Azienda Speciale
"Ufficio di Ambito" della Provincia di
Mantova

OGGETTO: Approvazione del Progetto Definitivo dell'intervento: "Adduttrice idrica Commessaggio-Sabbioneta", mediante presa d'atto degli esiti della Conferenza di Servizi di cui la Determinazione n. 27 del 24/03/2023 ad Oggetto: "Adduttrice idrica Commessaggio-Sabbioneta - Conclusione Conferenza di Servizi ex art. 14-bis L. 241/90 e s.m.i. in forma semplificata con modalità asincrona. Approvazione, ai soli fini tecnici, del Progetto Definitivo ai sensi dell'Art. 158-bis del D. Lgs.152/2006 comma 1 e dell'Art. 48 comma 2 lettera j-bis della L.R. n. 26 del 12/12/2003 e s.m.i., ai sensi e per gli effetti dell'art. 158-bis, comma 2 del D. Lgs. 152/2006.

OGGETTO:

Adduttrice idrica Comessaggio - Sabbioneta. Conclusione Conferenza di Servizi ex art. 14-bis L. 241/90 e s.m.i. in forma semplificata con modalità asincrona. Approvazione, ai soli fini tecnici, del Progetto Definitivo ai sensi dell'Art. 158-bis del d.lgs.152/2006 comma 1 e dell'Art. 48 comma 2 lettera j-bis della L.R. n. 26 del 12/12/2003 e s.m.i..

Si allega stralcio planimetrico delle reti metano a regime nel comune di Commessaggio MN.

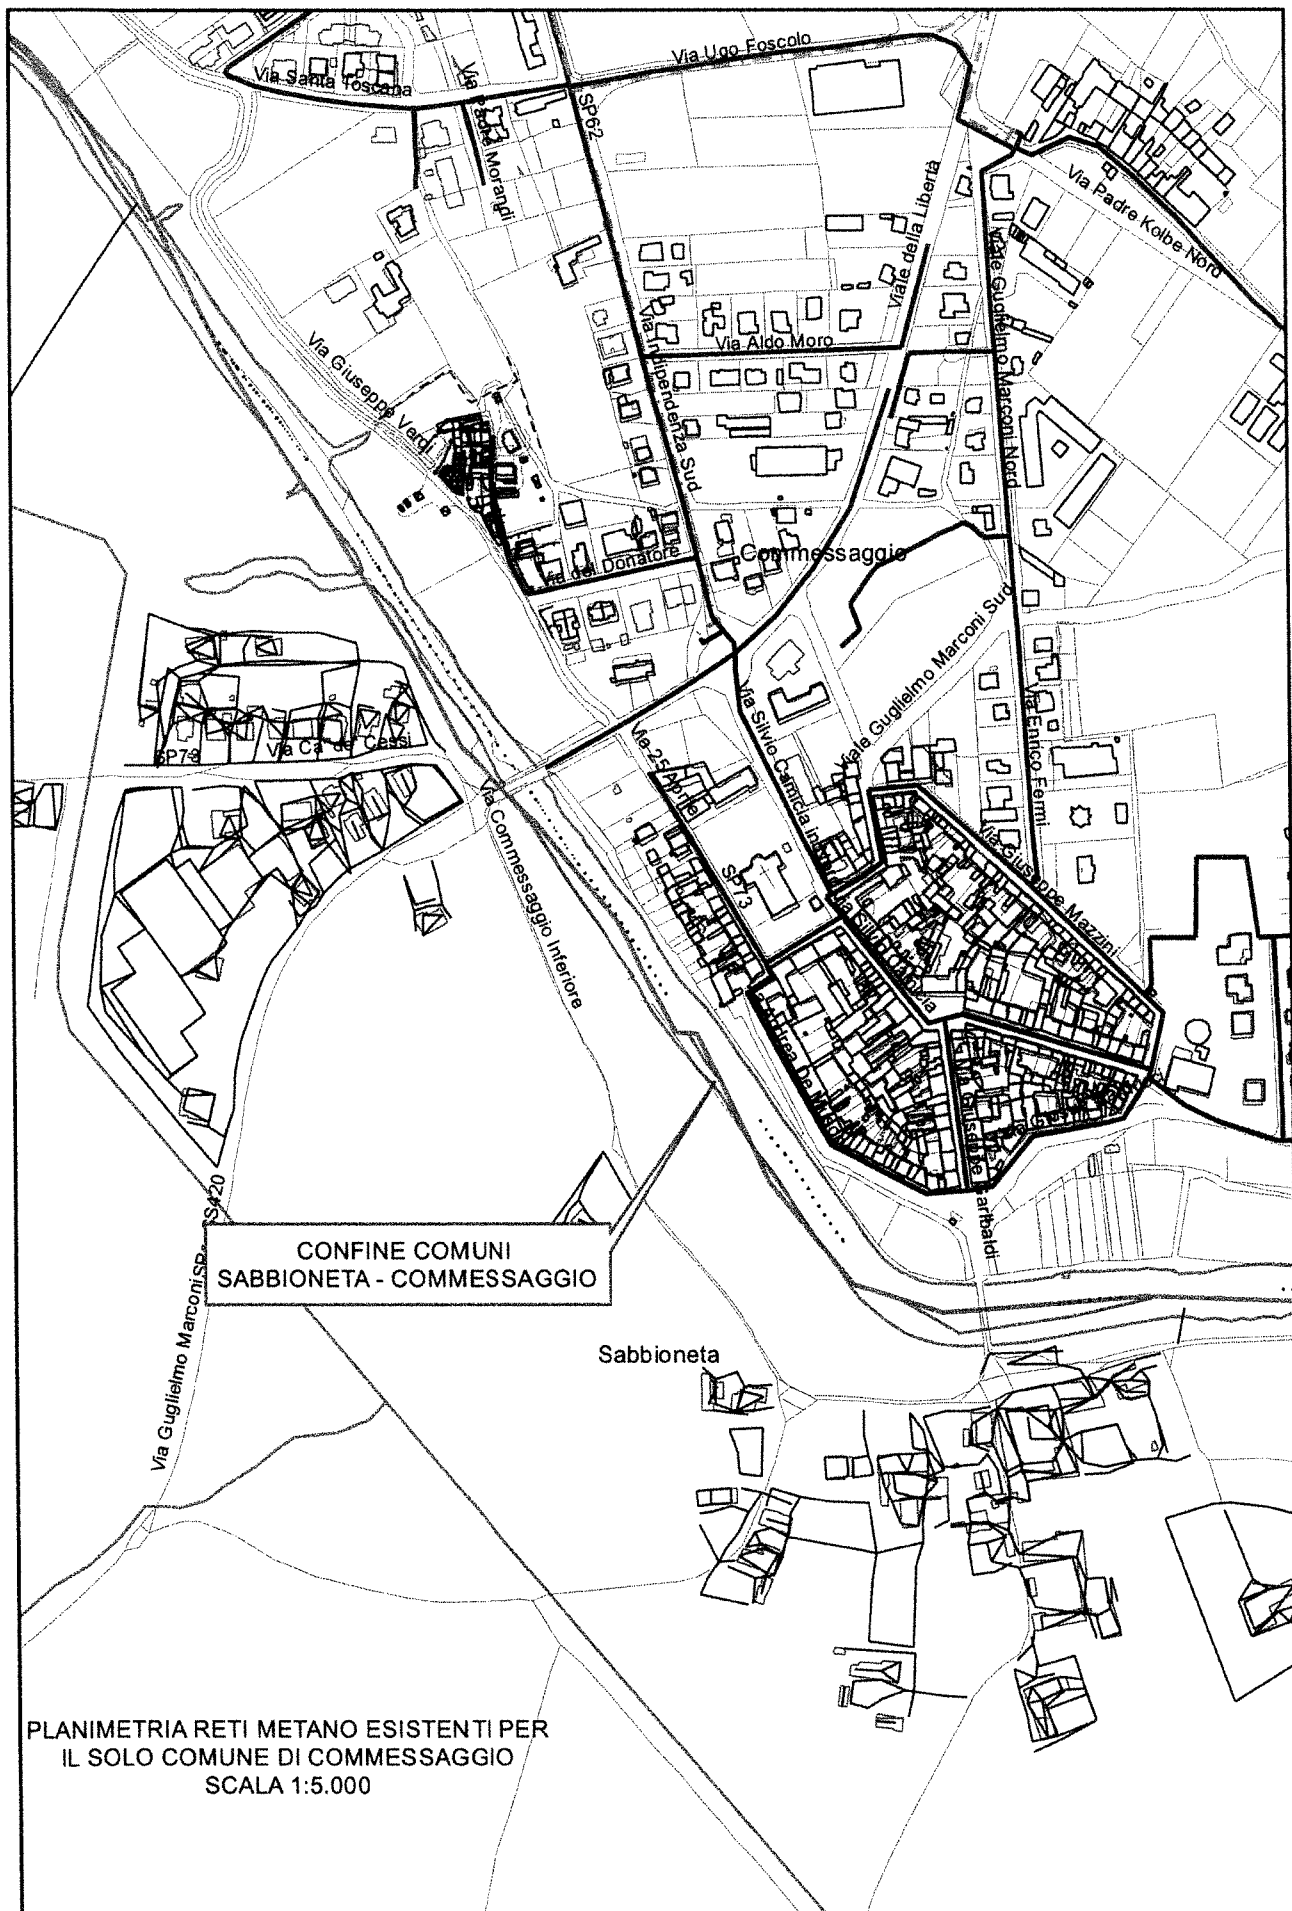
Si evidenzia che la distanza minima dalle nostre reti gas in essere deve essere di mt. 1,00

Stralcio della carta D delle tutele e salvaguardie del vigente PTCP

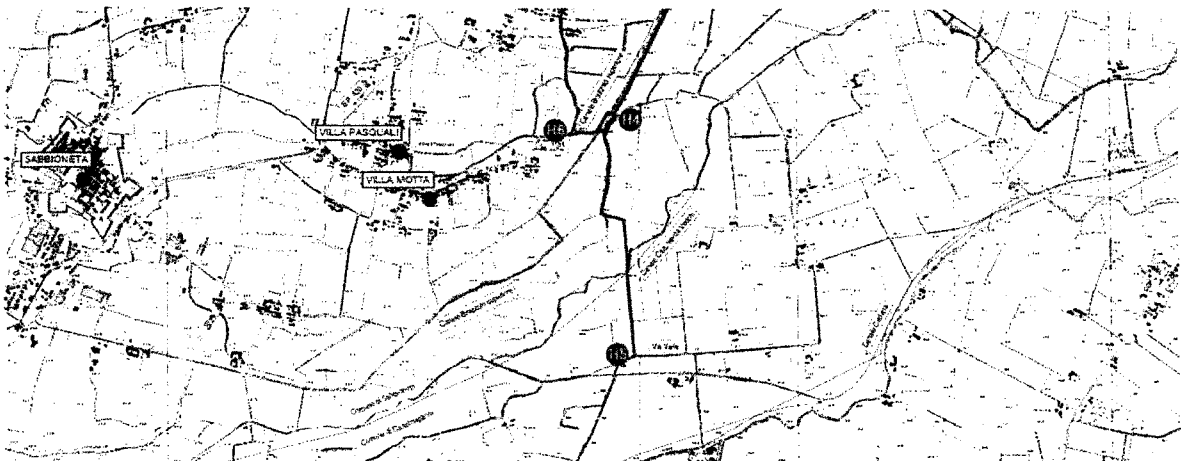
A seguito dell'analisi del tracciato di progetto si evidenzia una sostanziale compatibilità con le tutele prescrittive e le salvaguardie del vigente PTCP.

Tuttavia, poiché esso risulta interferente con alcuni elementi ambientali supportati da una normativa di tutela di carattere cogente, si fornisce di seguito, a titolo dimostrativo/conoscitivo, la coerenza con le disposizioni di ciascun elemento fornendo le indicazioni per dimostrare e quindi garantire compiutamente la compatibilità con il PTCP.
